**ÓRGANO DE CONTROL INSTITUCIONAL DE LA
MUNICIPALIDAD DISTRITAL DE PICHARI**

**INFORME DE VISITA DE CONTROL
N° 009-2023-OCI/3862-SVC**

**CREACIÓN DEL SERVICIO DE MOVILIDAD URBANA EN
LA AV. BRASIL, TRAMO I (AVENIDA LOS ÁNGELES -
OVALO BRASIL), TRAMO II (OVALO EJERCITO -
PUENTE EJERCITO) EN EL CENTRO POBLADO DE
CCATUN RUMI Y CENTRO POBLADO PICHARI
COLONOS DEL DISTRITO DE PICHARI - PROVINCIA DE
LA CONVENCIÓN - DEPARTAMENTO DE CUSCO**

FIGURA N° 01
SECCION TÍPICA PROGRESIVAS 0+120 AL 0+220

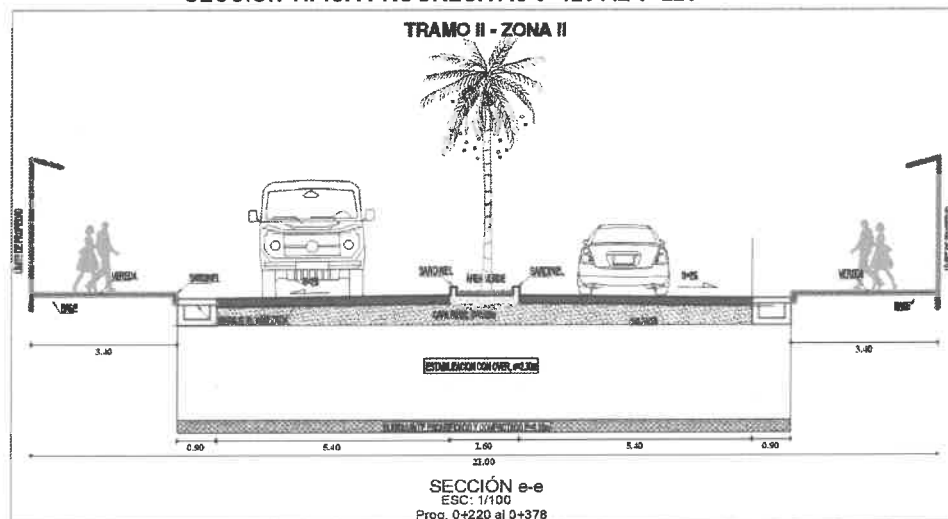
Del cuadro y la figura precedente, se tiene excavaciones uniformes considerando 0.50 m. para la capa de base variando la altura para la estabilización con material over, conservando la distancia de aproximadamente 6.30 metros de calzada a ambos lados de la berma con 3.40 m para las veredas al lado de cada calzada.

En las secciones precedentemente mostradas, se tiene una berma central para área verde de ancho de 1.60 m. y por debajo de ella se tiene una estructura con mejoramiento de suelos dispuestos en capas así lo mismo que por debajo de la calzada de la vía; sin embargo de la visita realizada a campo se verifica la existencia de un sistema con tuberías de alcantarillado⁷ que no se encuentra por debajo del ancho de la berma central identificando que por debajo de esta tubería y aledaño no se viene mejorando el suelo conforme los planos del expediente técnico, verificadas en las progresivas 0+220, 0+240 y 0+320 este último ubicada en el óvalo del Ejército, según se muestra a continuación:

FIGURA N° 02, 03 y 04
SECCIONES VERIFICADAS EN LAS PROGRESIVAS 0+220, 0+240 y 0+320

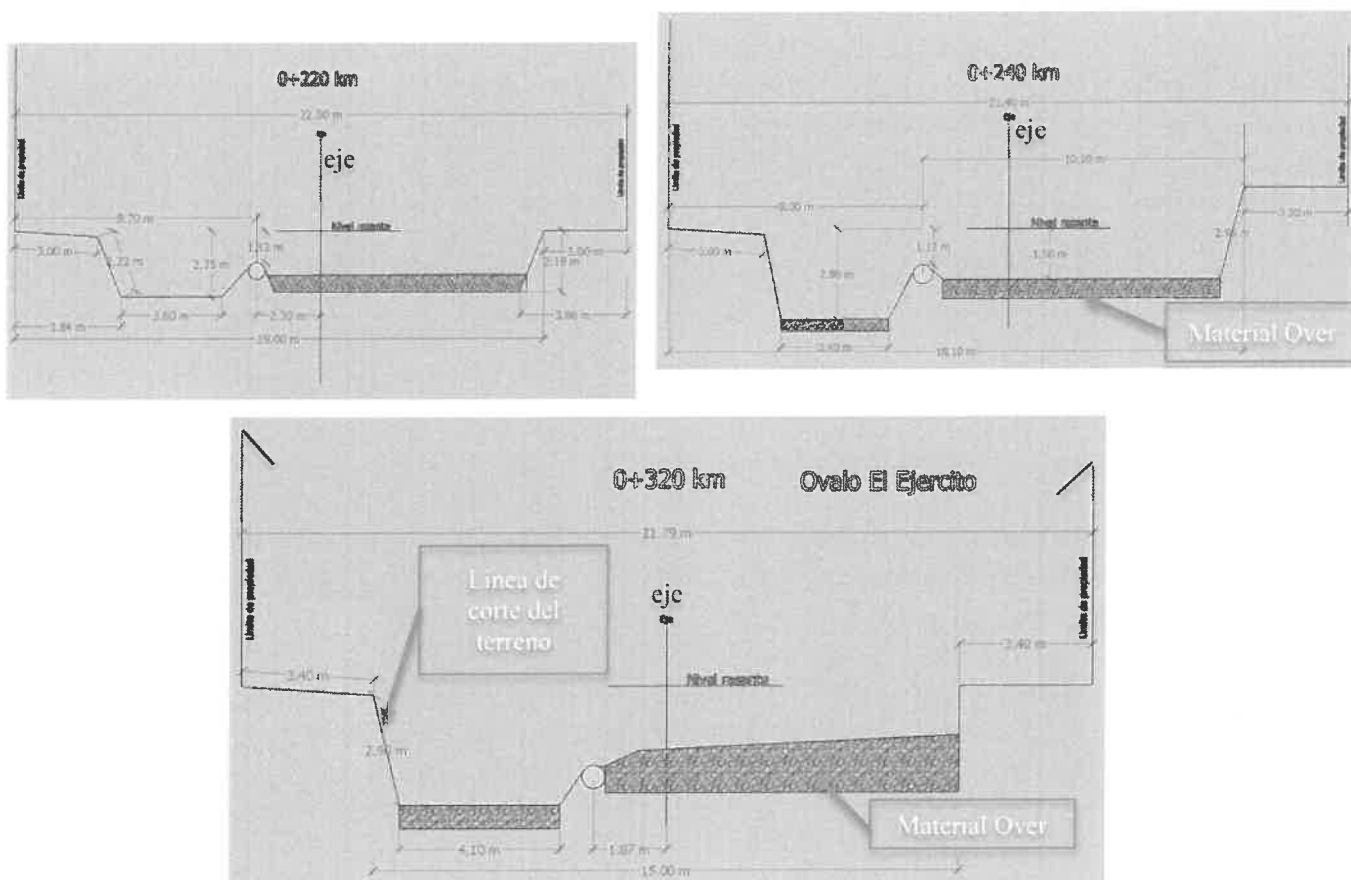
De las figuras precedentes, en la ejecución del proyecto se tiene tuberías existentes, no contempladas en los planos del expediente técnico y en el proceso constructivo estas tuberías se mantienen en su lugar impidiendo el mejoramiento de suelos por debajo de ellas, incumpliendo o dispuesto en el expediente técnico, situación agravante que al estar ubicada debajo de la calzada se generarían esfuerzos que debilitarían la estructura del suelo de fundación que no viene siendo reemplazado, obviando el mejoramiento de suelo de dicha área que configura una especie de cono por debajo de la tubería que no viene siendo reemplazado, para mayor detalle se muestran las fotografías siguientes:

Por otro lado, según el expediente técnico en la progresiva 0+220, 0+240 y 0+320 se establecía una altura de corte de 3.00 metros; y en el campo en la progresiva 0+220 se verificó 2.35 metros, en la progresiva 0+240 una altura de 2.80 metros; situaciones que demuestran que no se estaría realizando las excavaciones y mejoramiento de suelos según los planos y metrados por ende las variaciones en los metrados ejecutados; es así que de la revisión a las valorizaciones n.°s 1 y 2 correspondientes a los meses de mayo y junio⁸ de 2023 que contienen los metrados, se corrobora que se valorizaron la totalidad de los metrados de la partida 01.01.04.01 "Corte de terreno con maquinaria", reportando no haberse realizado la totalidad del metrado de la partida 01.01.06.03 "Mejoramiento de subrasante estabilizado (material over)" en el tramo II que corresponde desde el Puente El Ejército hasta el ovalo del Ejército de 349.51 metros de longitud⁹. En ese sentido, aledaño a las tuberías se habrían valorizado los metrados no ejecutados de la primera partida, no valorizando el mejoramiento de suelos de la segunda partida.

De igual forma, en las excavaciones para el mejoramiento de suelos, en la base de dichas excavaciones profundas, el ancho es mucho menor al de la parte superior puesto que se tiene que conservar un ángulo de inclinación del terreno para su estabilización natural (talud); en ese sentido, no se viene conservando el ancho uniforme de excavación establecido de los planos y metrados.

Planos secciones típicas, Lamina T-02

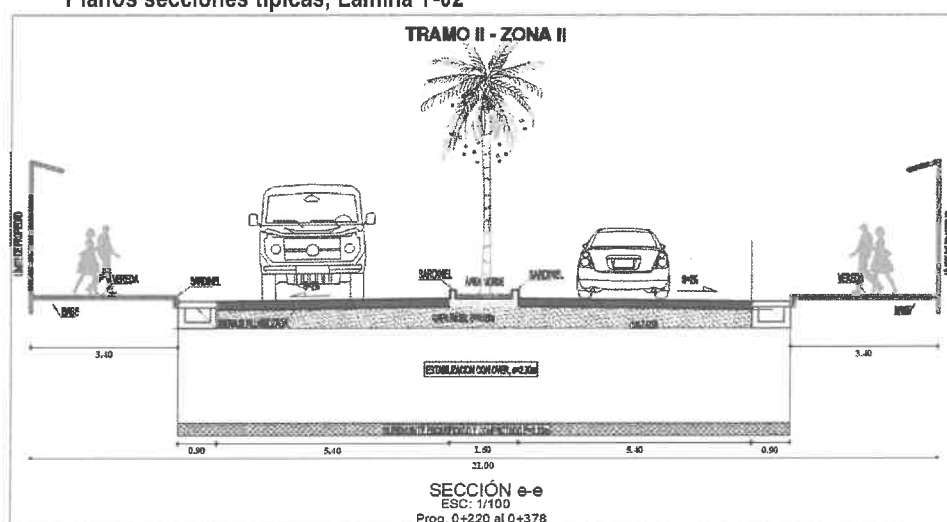
distinguiéndose esta última capa en los planos: de la progresiva 0+000 a la 0+120 con una altura de 0.80 m, de la progresiva 0+120 a 0+220 de una altura 0.90 m y de la progresiva 0+220 a la 0+378 de 2.30 m; sin embargo en los metrados entre las progresivas 0+120 al 0+220 tendría una altura de 0.80, por cuanto desde el inicio del tramo II aledaño al puente hasta la progresiva 0+220 en los metrados estaba considerado una altura uniforme de 0.80 m⁴.

Progresivas		Plano: Secciones transversales	Seccio nes	Altura de base	Altura de Over
Desde	Hasta				
0+000	0+020	Lamina T-02	a-a	0.50	0.80
0+020	0+070	Lamina T-02	b-b	0.50	0.80
0+070	0+120	Lamina T-03	c-c	0.50	0.80
0+120	0+220	Lamina T-03	d-d	0.50	0.90
0+220	0+378	Lamina T-04	e-e	0.50	2.30

FOTOGRAFIA N^{os} 04 y 05
ANTECEDENTES DE ASENTAMIENTO EN EL PUENTE DESNIVEL DE PLATAFORMA

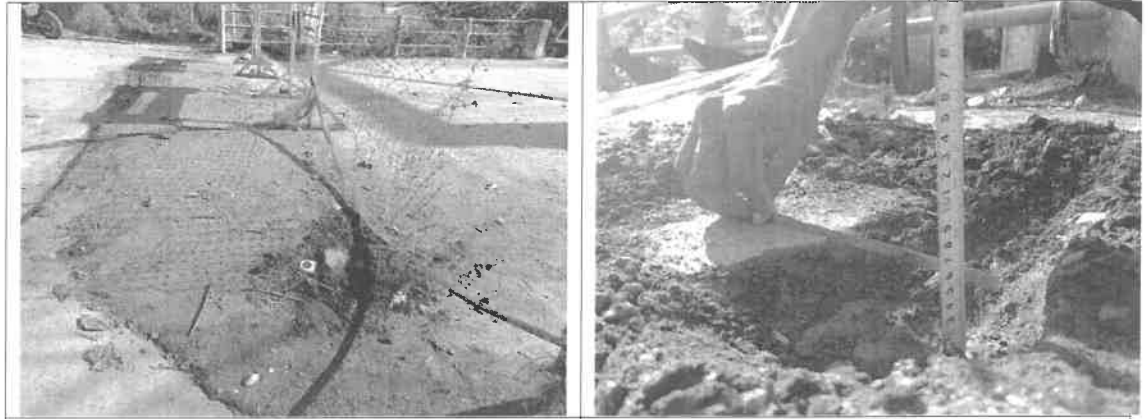
Relleno de tierra compacta sobre pavimento

Desnivel de 5 cm a un extremo de la calzada

Desnivel y condiciones mostradas en las fotografías precedentes que dan lugar a la acumulación de material sedimentario en una vía pavimentada y además el vecindario advierte que dicho desnivel se viene acrecentando con el transcurrir del tiempo siendo notorio el desnivel en la actualidad a una percepción visual y de insatisfacción de los usuarios de las unidades vehiculares que transitan por esta importante avenida.

Lamina PGA-02

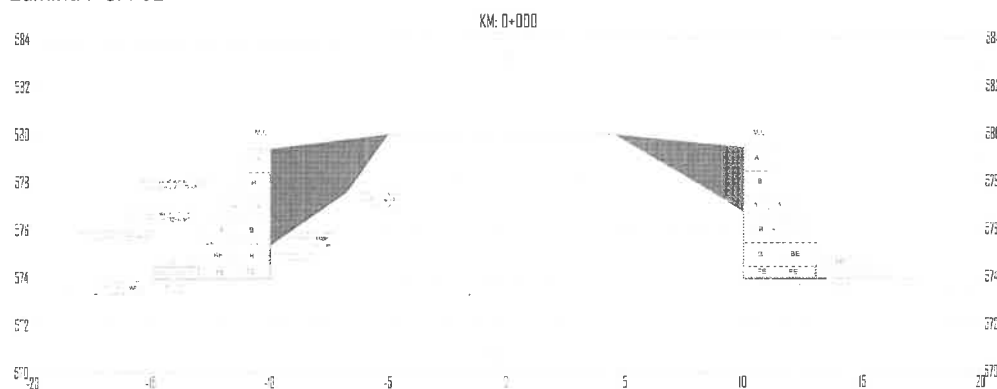
Por otro lado, el tramo inicial del proyecto, conformado con terraplén no controlado de material masivo, con taludes negativas a ambos lados de la plataforma, tiene contemplado, según el expediente técnico, la contención de estos taludes y la plataforma de rodadura con muros de gaviones; al respecto, estos muros, según el expediente técnico se construirían desde la progresiva 0+000 al 0+120, tramo vulnerable a la afectación del río Pichari que pertenece a la faja marginal¹⁰; en la cual la base del colchón de los gaviones según los planos PGA-01 y PGA-02 del expediente técnico estarían relativamente sobre la superficie del terreno natural.

Al respecto, no se ha contemplado obra adicional por debajo del muro de gaviones para contener un posible efecto de socavamiento a excepción del colchón de gaviones de 2 m., frente a un posible desborde del río Pichari¹¹ que conllevaría a un colapso del sistema de contención con gaviones propuestos de altura máxima de 5.50 m. al inicio del tramo y la consecuente afectación a la estructura del pavimento.

Respecto a la propuesta de contención con muros de gaviones, según el expediente técnico, es observable puesto que según el diseño, la altura de los gaviones es de 5.50 m. y la altura desde la plataforma al fondo de cauce es de 8.73 m. obteniendo una diferencia de 3.23 m. que conllevaría a determinar que la base de los gaviones se asiente sobre material de relleno del puente y por encima del nivel de fondo del río, situación que agravaría el riesgo de erosión y socavamiento frente a inundación del río Pichari, riesgo identificado en la cláusula décima tercera "Asignación de riesgos del contrato de obra" que advierte el riesgo de inundación por crecida de aguas del río Pichari.
